Commissione Tecnica di Verifica dell'Impatto Ambientale – VIA e VAS

Parere n. 2628 del 02/02/2018

<p>Progetto:</p>	<p><i>Verifica di ottemperanza</i></p> <p>Aeroporto Leonardo Da Vinci di Fiumicino (Rm), progetto per il completamento dell'aeroporto. D.M. 236, del 8/8/2013, prescrizioni a) nn. 3,4,5,6,8, e 20</p> <p>ID_VIP: 3321</p>
<p>Proponente:</p>	<p>X ENAC</p>

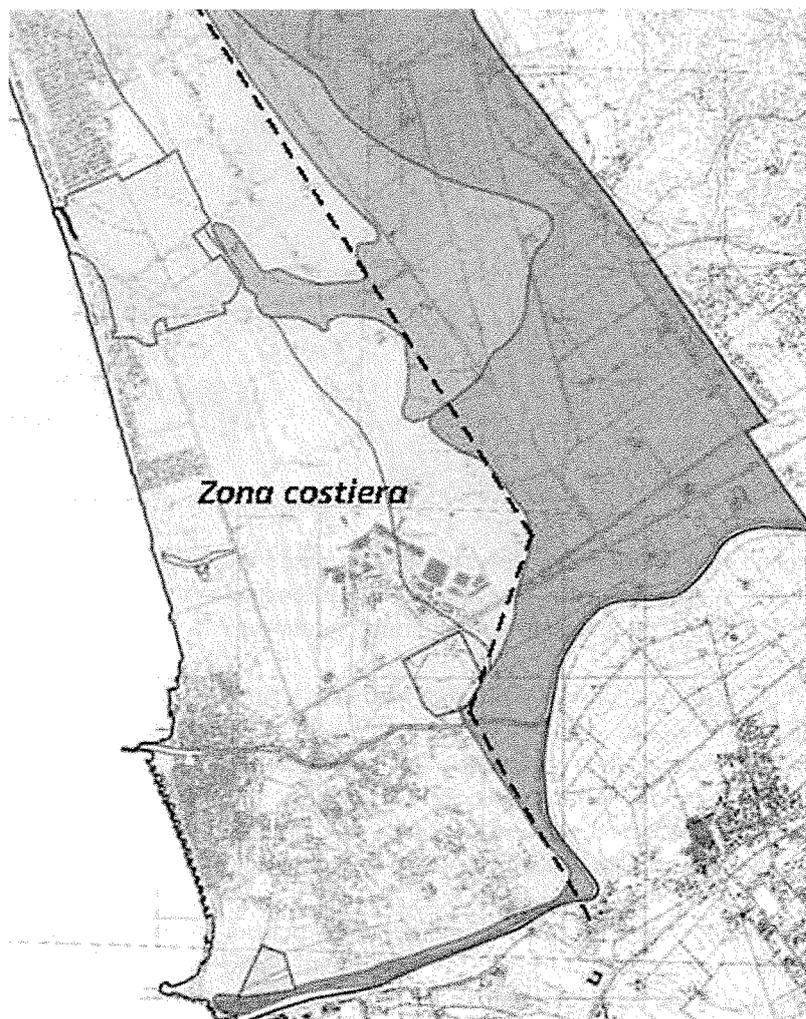
come si vede dalla seguente Carta geolitologica di superficie del Comune di Fiumicino (estratto), utilizzata ai fini urbanistici nella redazione del piano di microzonazione sismica di 1° livello (Comune di Fiumicino, 2012). In giallo la "Zona costiera", costituita da depositi sabbiosi litoranei dunari, recenti lungo la fascia costiera, più antichi (giallo più scuro) nell'entroterra. In azzurro e grigio la "Zona di Entroterra Costiero", costituita da depositi alluvionali continentali, di granulometria variabile; la parte in grigio evidenzerebbe la presenza di depositi torbosi riconducibili alle aree di bonifica:

Sezione terra-mare (NE - SO) del complesso deltizio tiberino. La superficie di unconformity basale è evidenziata dalla trasgressione lagunare.

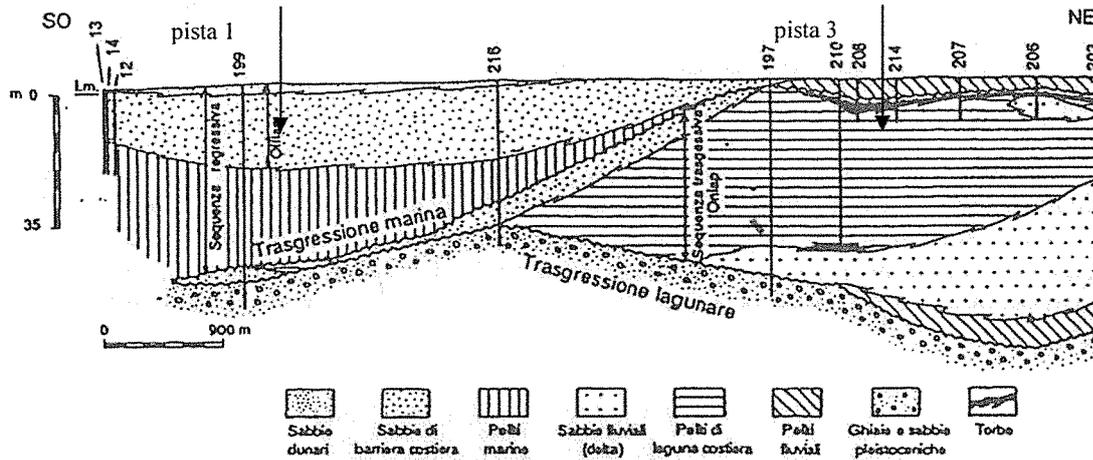
CONSIDERATO che dagli studi presentati dal proponente emerge che nell'area di pertinenza dell'aeroporto di Fiumicino, le infrastrutture disposte lungo l'asse SO-NE si sviluppano sulle litofacies dei depositi dapprima marino costieri e poi lagunari. Procedendo da Ovest verso Est secondo una direttrice trasversale alla costa è possibile individuare, a grande scala:

- la pista di volo 1 e parte della pista di volo 2 si sviluppano sui depositi sabbiosi, da poco a mediamente addensati, generalmente di colore avana o marrone in superficie, o grigie con varie tonalità più in profondità. All'interno delle sabbie si individuano localmente lenti decimetriche di limo argilloso organico nerastro o sottili intercalazioni ghiaiose (fini). Le sabbie presentano spessori variabili fino a 20-25 m di profondità. L'ambiente deposizionale (olocenico) è riconducibile a cordoni dunari in ambiente costiero e retro-costiero per le sabbie più superficiali, passante verticalmente ad un ambiente di barriera costiera in un contesto deltizio progradante;

- più in profondità tali depositi sono sovrapposti ai sedimenti pelitici marini o lagunari;
- la pista di volo n. 3 e il relativo sistema di vie di rullaggio si sviluppano direttamente su depositi fluvio-palustri e lagunari, in facies prevalentemente pelitica, costituiti da limi argillosi grigi più o meno organici, da poco a mediamente consistenti, con presenza di frammenti conchigliari, generalmente localizzati e alcuni resti vegetali decomposti. Sono presenti localmente intercalazioni di livelli sabbiosi e resti torbosi nerastri. I depositi possono contenere sacche di gas isolate con pressioni talvolta considerevoli. La potenza dei depositi fini tende generalmente a crescere procedendo da Nord a Sud, laddove raggiunge la massima profondità di circa 65-70 m da p.c.. Sempre nella porzione meridionale si ha la massima presenza di materiale organico e torboso, le cui

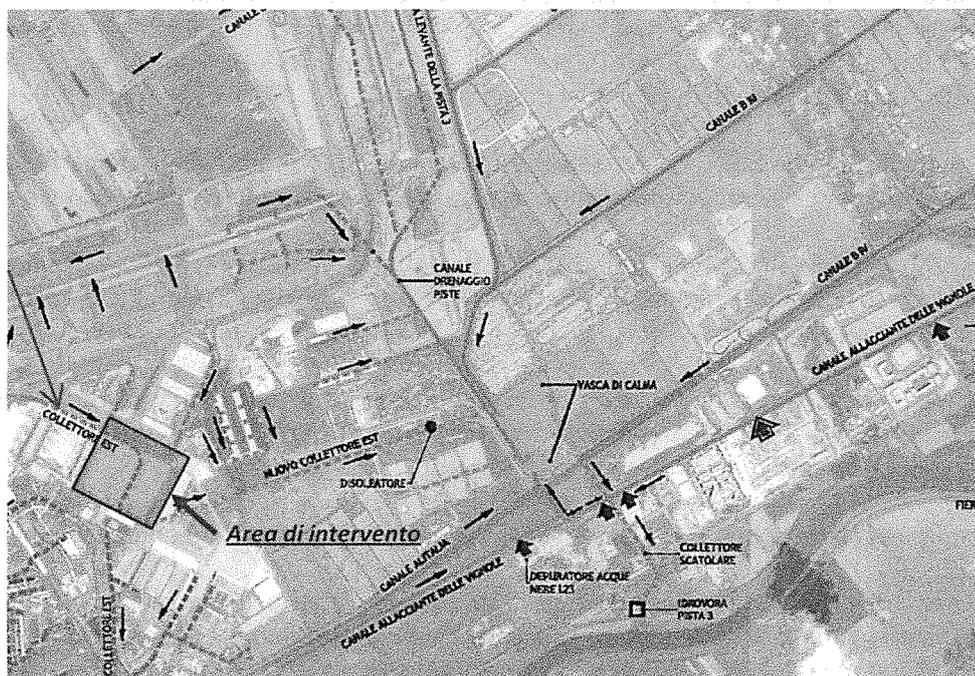
- la prescrizione, nella prima parte, richiede l'installazione preventiva di piezometri di monitoraggio: è stato studiato uno schema per il posizionamento e sono stati installati una serie di piezometri. Si rimanda all'elaborato "Relazione geologica ed idrogeologica" (cfr. OA783T1PIVPGGEN113) per il dettaglio del posizionamento, la tipologia, le caratteristiche dei piezometri installati;

- nella fase di cantiere non sono previste lavorazioni che prevedono aggotamento delle acque di falda;
- sulla base delle suddette considerazioni, il Proponente afferma che non sussistono potenziali impatti significativi sulla falda sia durante le fasi di cantiere (temporanee), sia durante le fasi di esercizio (permanenti) delle opere afferenti i due progetti in esame;

VALUTATO che nei contenuti la prescrizione A.6 è verificata per la fase della progettazione;

Sistema di raccolta e smaltimento acque meteoriche esistente

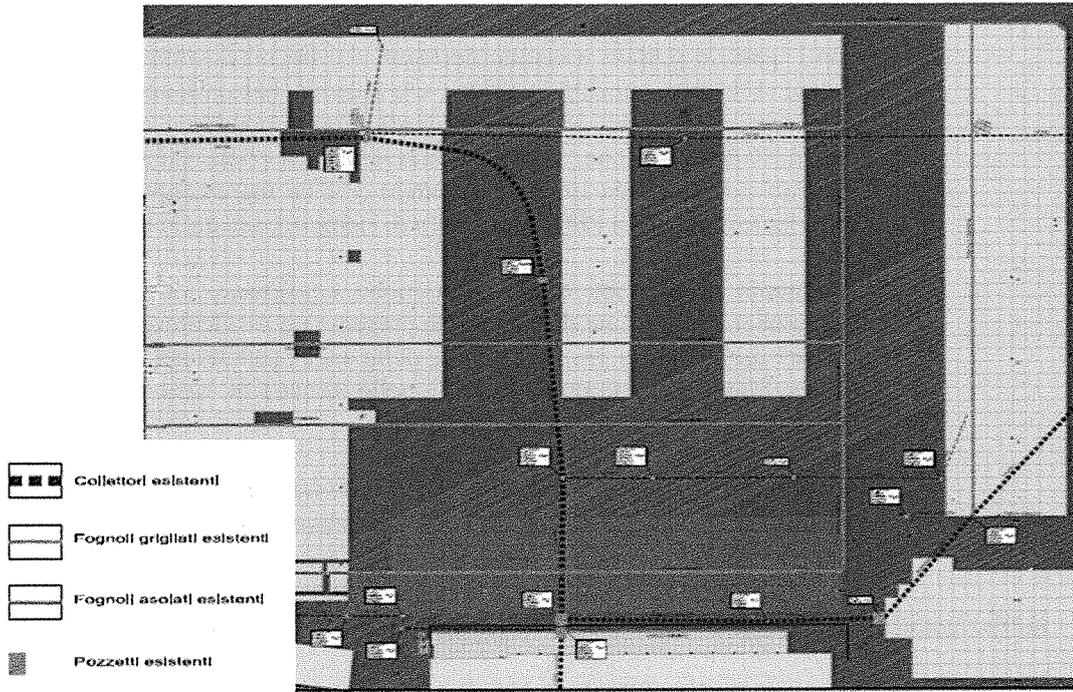
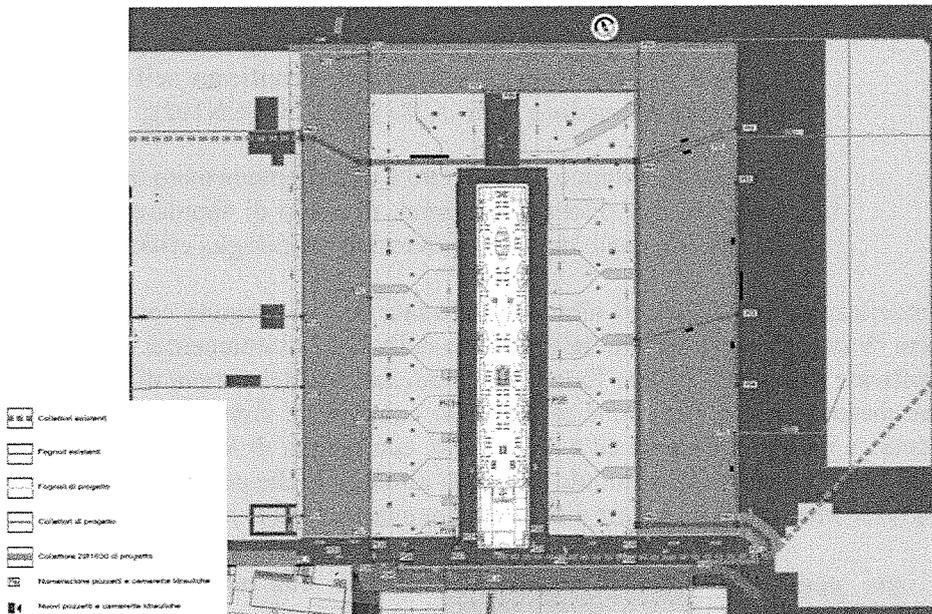
- allo stato attuale la rete di raccolta delle acque meteoriche esistente è caratterizzata dalla presenza di canalette grigliate di classe F900, poste in direzione NO-SE e dalla canaletta esistente che corre in direzione NE-SO;

- tale canaletta a seguito dell'intervento sarà ripristinata con piccole modifiche nelle pendenze di scorrimento ed integrata nel nuovo sistema di smaltimento che delimita l'intervento a SE;

- le canalette recapitano le acque all'interno della rete di convogliamento sotterranea formata da tubazioni di vario diametro. La connessione tra gli elementi avviene per mezzo di pozzetti;

- la rete di canalizzazione sotterranea ha un andamento pressoché parallelo alle canalette che corrono in direzione NO-SE con l'eccezione del collettore principale che taglia il piazzale in direzione N-S;

- tutte le canalette e i collettori che interferiscono con il nuovo layout del piazzale saranno intercettati e portati a recapito tramite le nuove canalizzazioni;
